两栋分开，中间采光，后部连厅

两栋楼各向外移1米，单栋尺寸不变，总宽29.6米，上层恢复2米间距；一层保留2×5.6米后部连接厅，餐厅南侧仍开敞。南端5米花窗墙连接实体外墙，天井围合且露天。原柱位保留，柱身与墙同色；两端各新增南端转角柱，贯通首层至屋顶；取消二层露台8处多余柱段。勒脚连续包过窗下与柱脚，门口断开。

一层：走廊围护与天井入口

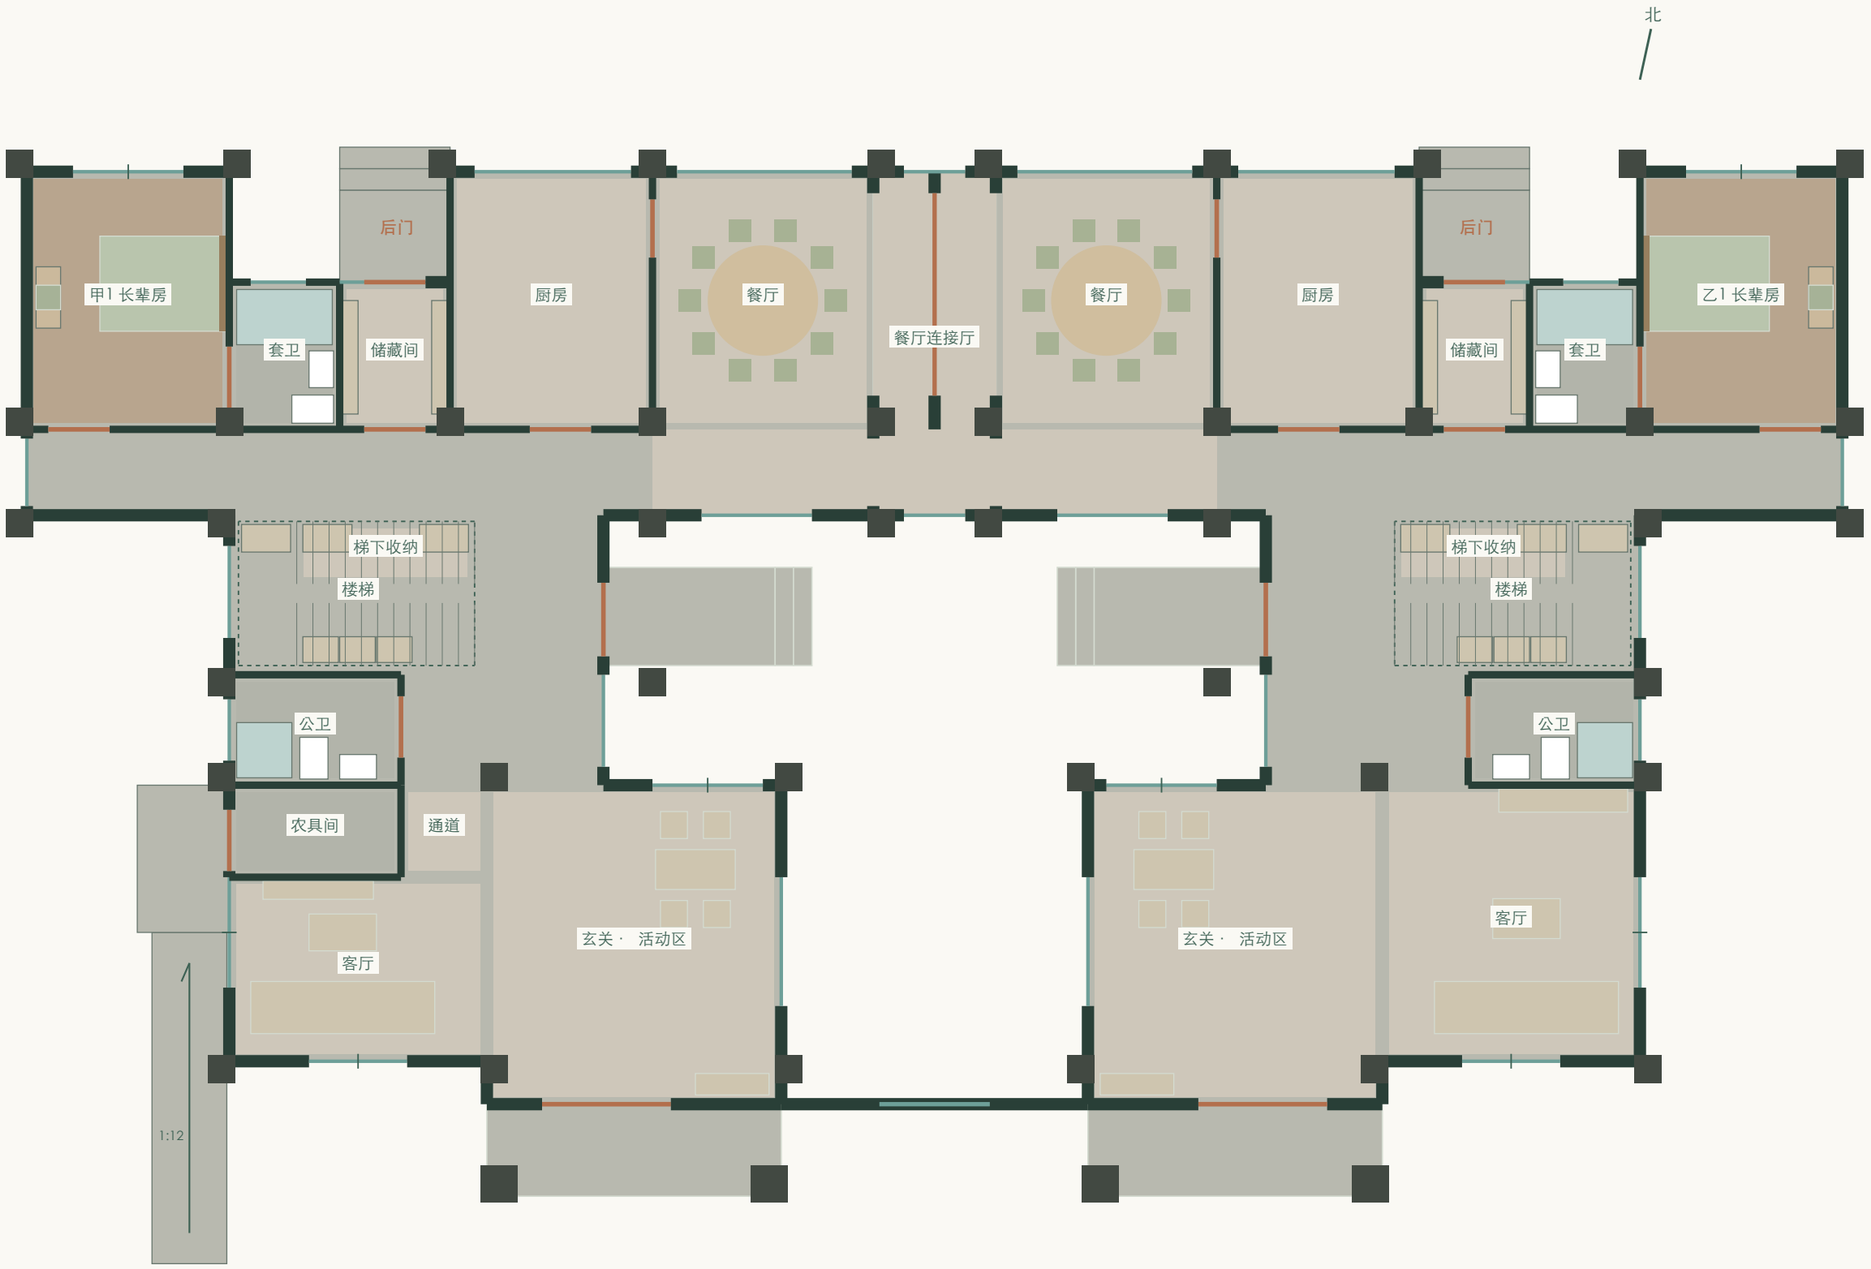
玄关、客厅、楼梯不设分隔门墙；卫浴、外墙、后门及院墙保留。

长辈房、厨房与四处卫浴保留，卧室不新增朝天井的洞口。

每户走廊设1.20米外开玻璃天井门；门外2.80米深平台，再接三级150毫米台阶。

天井侧窗同步大固定玻璃配窄扇；中央南向窗1.80×1.85米，窗台1米，大固定玻璃配0.45米窄开启扇。

两餐厅经后部连接厅连通，中央设3.30米活动隔断；春节打开可供两桌20人同餐。

两端侧墙各三柱，新增南端柱贯通；甲户后角设4.2平方米农具间，乙户恢复完整客厅；两户均保留厨房旁储藏间。

二层：有顶走廊围合，露台保持敞开

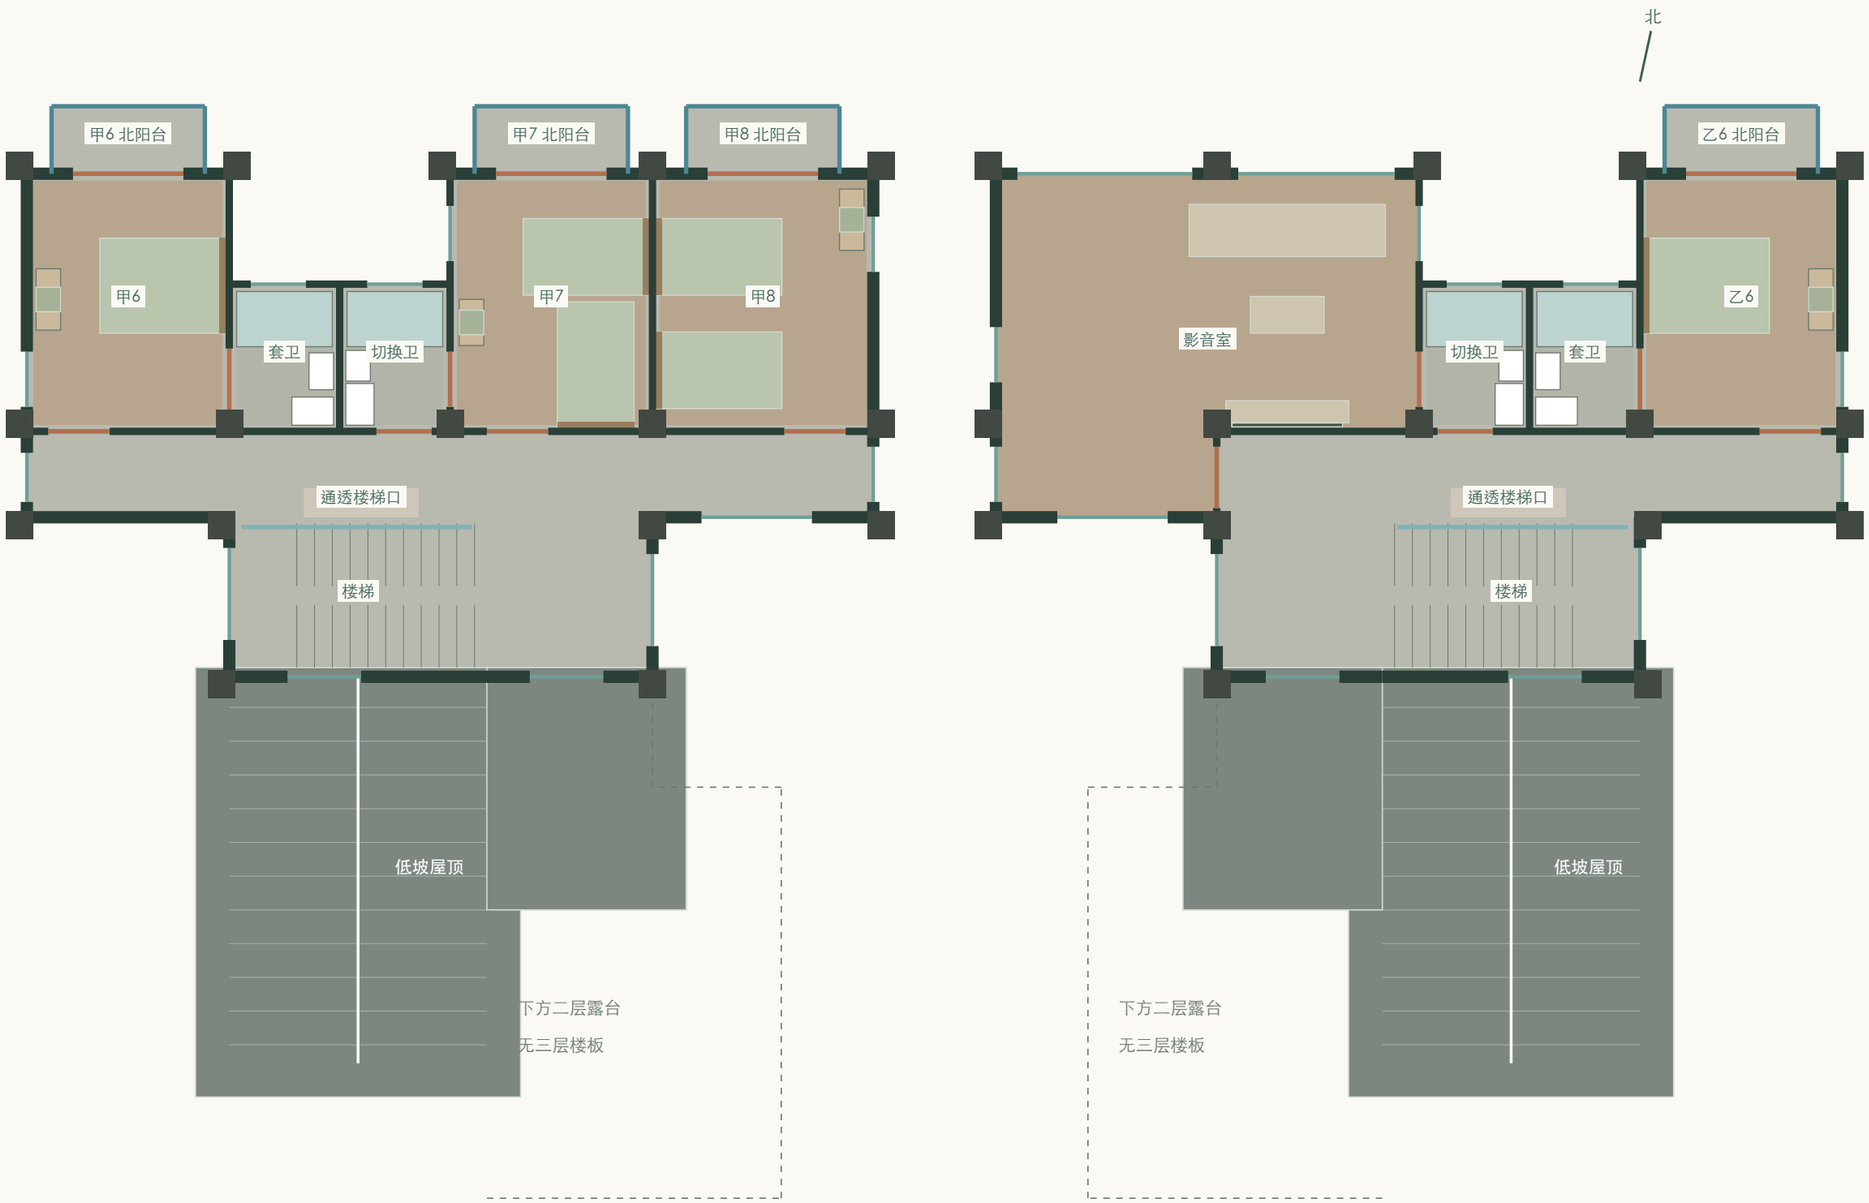
四处门位按黑色标记调整；转折通道延伸屋顶补齐，套卫保持独立。

8间卧室保留；甲5、乙5旧入口及短隔墙拆除，套卫门墙保留。

卫浴旁侧门1.00米进卧室，南端1.10米门进洗衣间，再由0.90米门通露台；北端原露台门墙取消。

侧走廊窗同步高窗与窄开启扇；中央南向六窗加高，大固定玻璃配0.45米开启扇。

转折通道由低坡内翼补顶，天井侧恢复墙，前露台保留矮基座金属栏杆。

前套卫、后排可切换卫浴及其双入口保留；露台不放室内电视。

天井走廊窗：主玻璃固定，窄扇通风

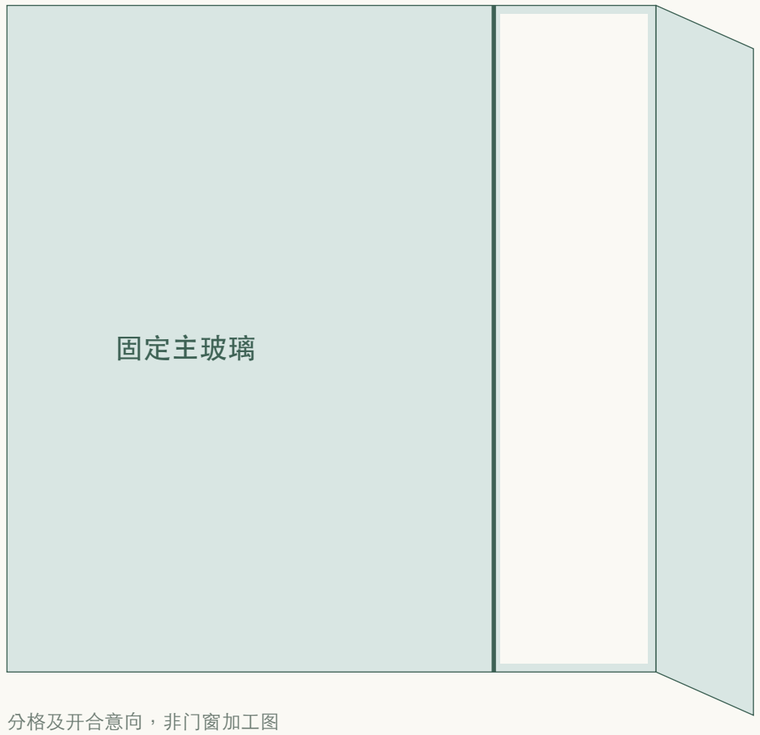
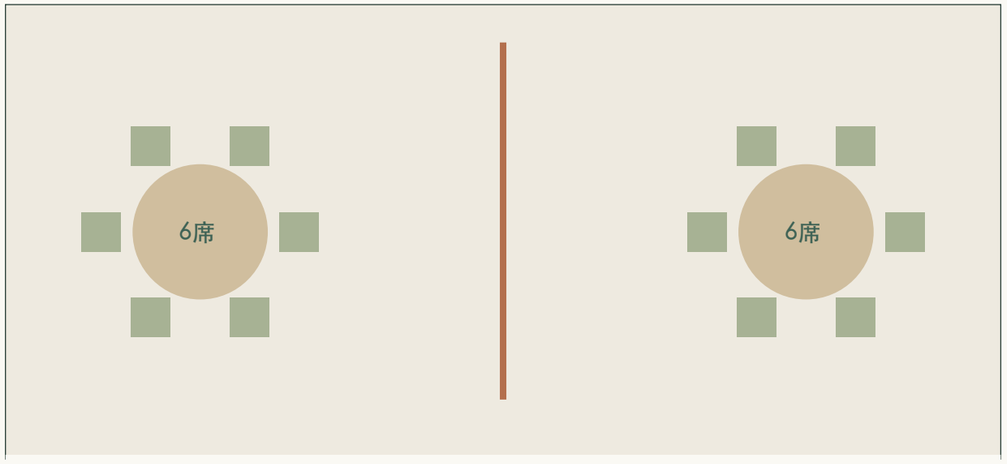
原洞宽1.80米，统一加高为1.85米；窗台1.00米、窗头2.85米，把手中心约1.50米。

一至三层后排走廊朝南、朝天井的6扇窗采用同一比例；两户开启扇在外侧边缘镜像布置，形成安静、连续的竖向节奏。固定主玻璃保持不动，网页点击只开启窄扇。

窗头提高后，窗过梁及梁底净高需结构协调；玻璃、五金、纱窗、防雨、限位和实际通风面积须正式设计。不能以模型开度代替产品性能与全屋通风验算。

团圆宴：隔断打开，两桌20席

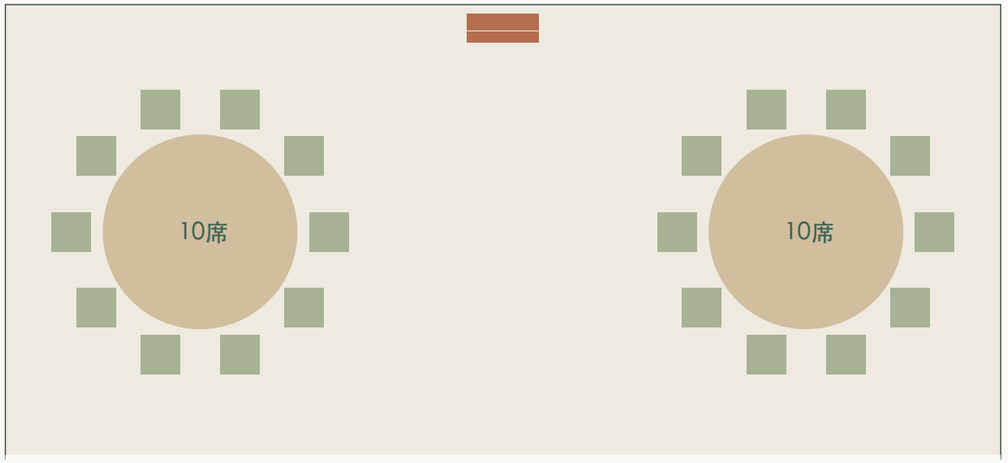
一层保留连接厅，餐厅合并轴线范围约9.2×4.2米，约38.6平方米。

桌椅为布置意向，保留通向厨房和公共走廊的入口；中间活动隔断不承重。实际家具尺寸与拉椅、端菜通道应现场放样确认。

二层洗衣、一层梯下半开放收纳

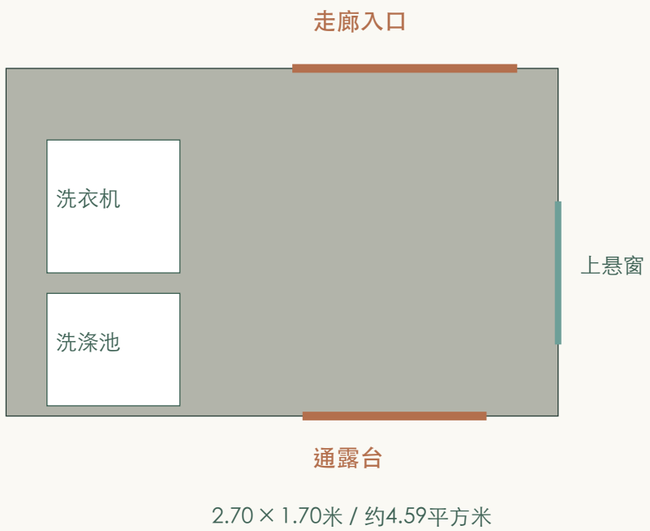
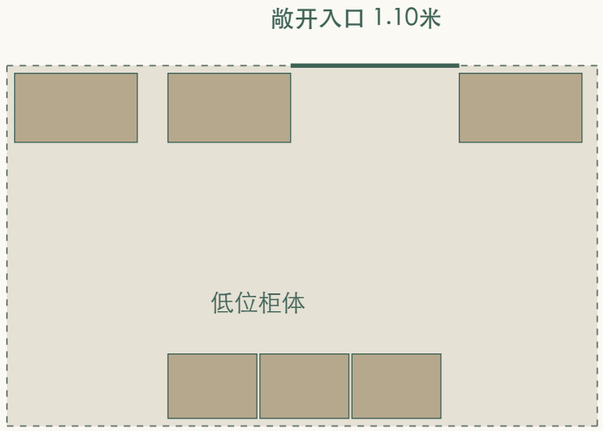
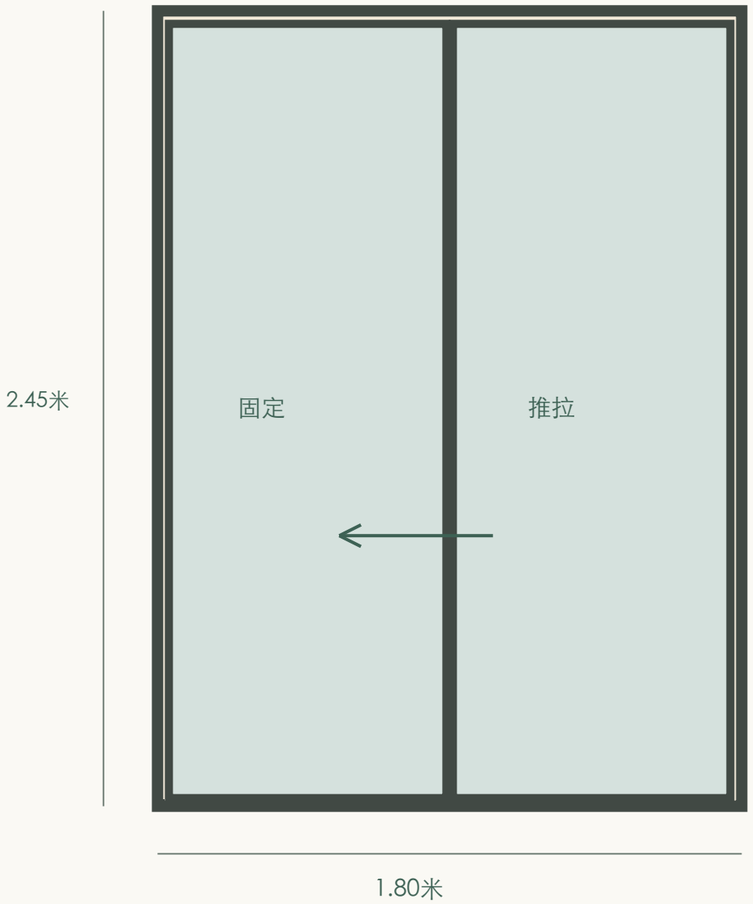
两户镜像设置；洗衣间双门连通，梯下为敞开入口、低柜、搁架与格栅。

洗衣间：每户二层露台北侧约4.59平方米，走廊与露台各一门；设备、门扇和侧窗保留。轻质围护、设备荷载、防水与排水须联合设计。

梯下收纳：取消门与整面封墙，北侧原楼梯隔墙同步取消，中央1.10米入口敞开。低处阶梯式带门柜，高处开放搁架，两侧浅灰橡木格栅轻遮挡；低矮处只放物品，不作站立通道。

卧室北侧门窗：整幅玻璃，同高细框

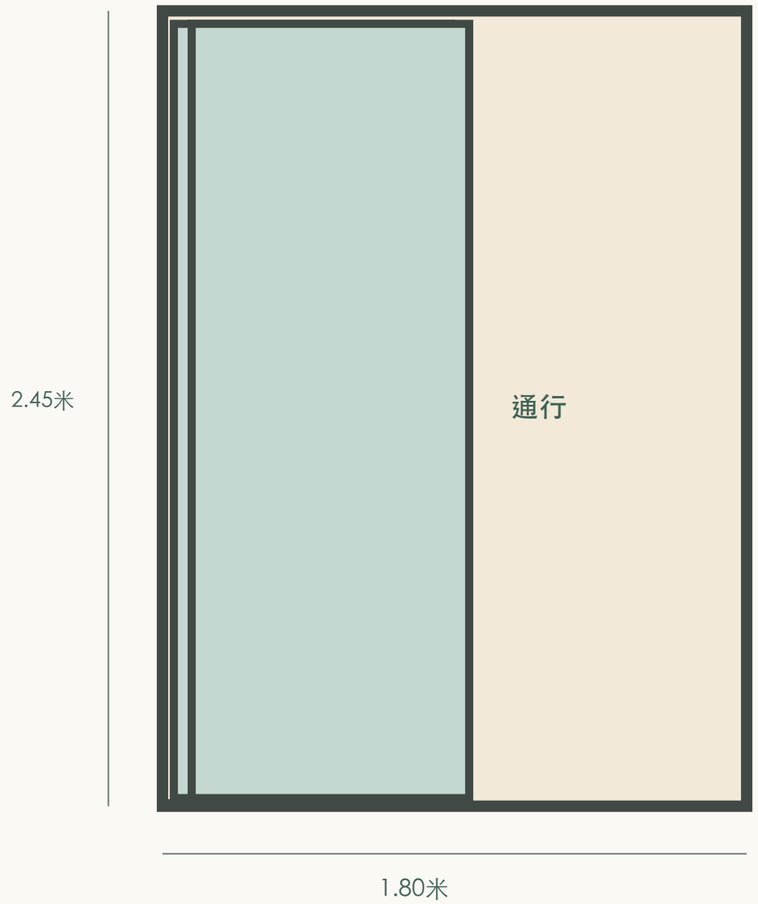
10组统一为1.80×2.45米通高推拉门；靠书桌侧固定，开启侧向其收拢。

设计：整组同高、统一外框，仅留一道中央接缝，玻璃一直延伸至低轨。每间房按书桌位置镜像设置固定侧，推拉不占用室内及1.10米深阳台的门扇回转空间。

模型意向：外框约35毫米、扇框约25毫米、闭合中缝约70毫米，低轨约20毫米，模型通行口约820毫米；均不是成品加工或验收尺寸。

采用配套外门系统，实际净开口、安全玻璃、密封、五金、纱门、轨道清洁、门外截水与阳台找坡由门窗深化及施工图共同落实。原洞口位置及宽度保留，不据此认定结构验算已完成。

一层：农具、干储分开，生活动线保持敞开

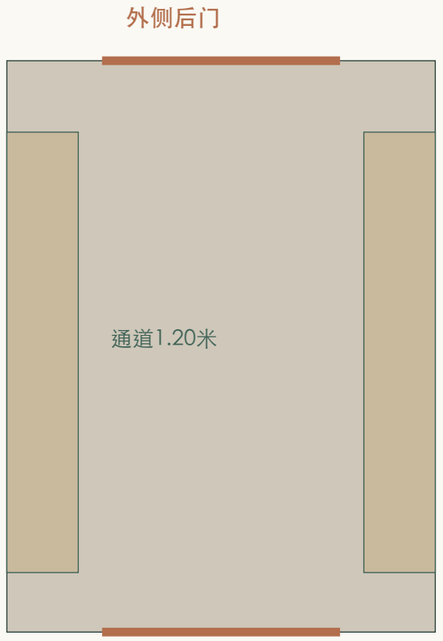
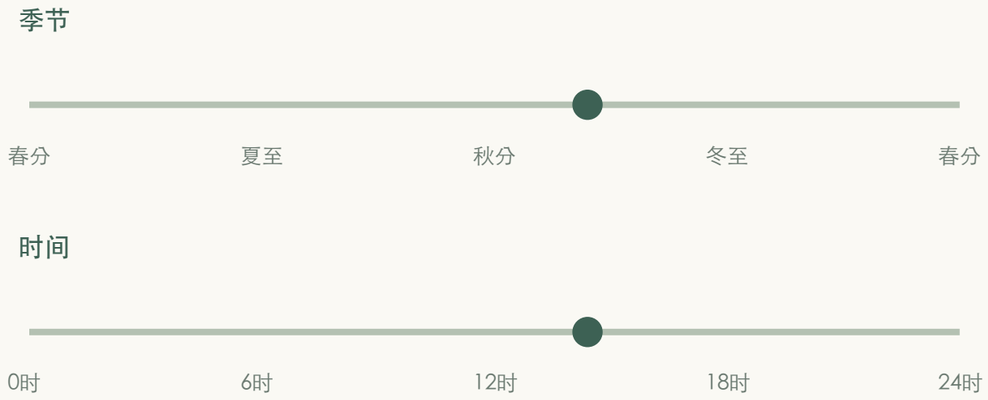
甲户设农具间约4.20平方米；两户各设储藏间约4.32平方米，乙户恢复原客厅。房屋轮廓不变。

只取甲户客厅后部外侧角落，甲户电视移到新增隔墙前；乙户该处恢复客厅，取消农具外门、平台与缓坡。农具从甲户侧院进出。

门外平台1.50×2.40米。推车缓坡净宽1.10米、长5.40米，跨越450毫米高差。

利用厨房旁原空置服务区，保留室内入口，北端新增外后门和高位通风窗；两侧约300毫米深搁架，中间1.20米模型通道。外门后为1.50米深平台与三级150毫米台阶。

三楼影音室：向天井侧南扩为L形

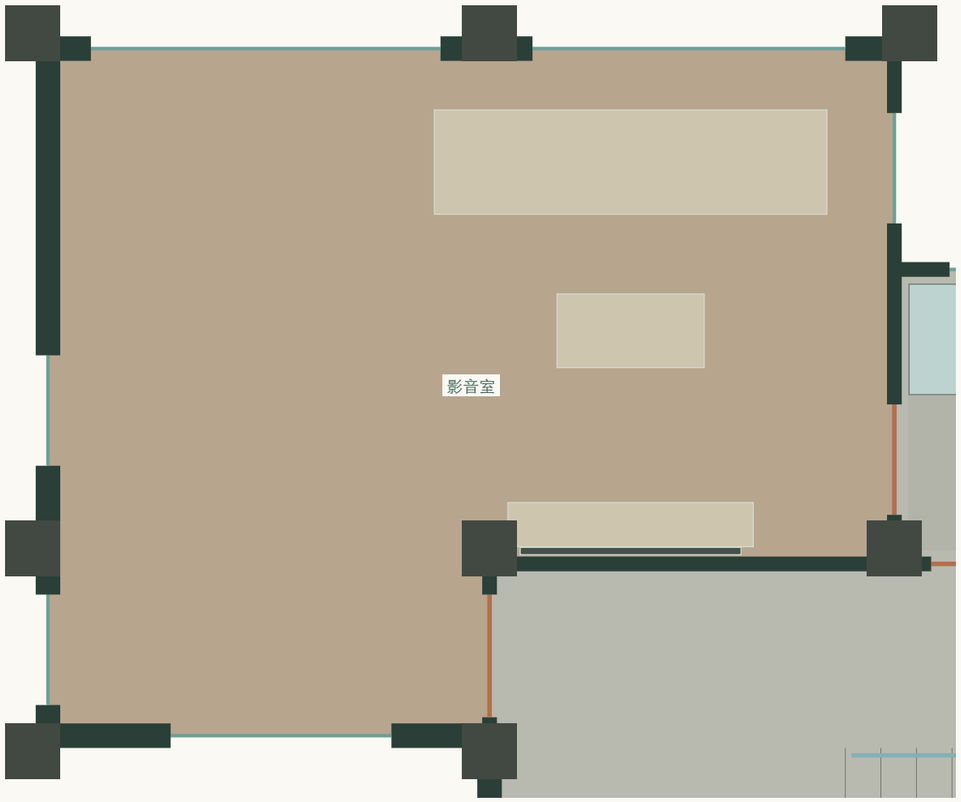
原约28.98平方米，增加约5.04平方米至34.02平方米；沿前排两柱围合，右侧公共走廊保留。

1. 拆旧南墙靠天井约3.60米的一段及原门；两柱之间形成新的南向围护，转角侧墙闭合，影音室保持独立。

2. 南窗恢复原1.80×1.85米分格，窗台1.00米、窗头2.85米；固定主玻璃配0.45米外开窄扇。其余5扇中央走廊窗沿用原分格。

3. 新入口位于转角侧墙，门洞1.00米，向影音室内开，避开楼梯到达及公共卫浴通道。

4. 电视贴右侧保留实墙，沙发与电视对正；原北向四折大窗、可切换卫浴及其双入口保留。

5. 不增楼板，不改屋顶或柱位；扩入部分由原楼板与主屋面覆盖。拆墙性质、梁下净高及新增围护荷载须正式核定。
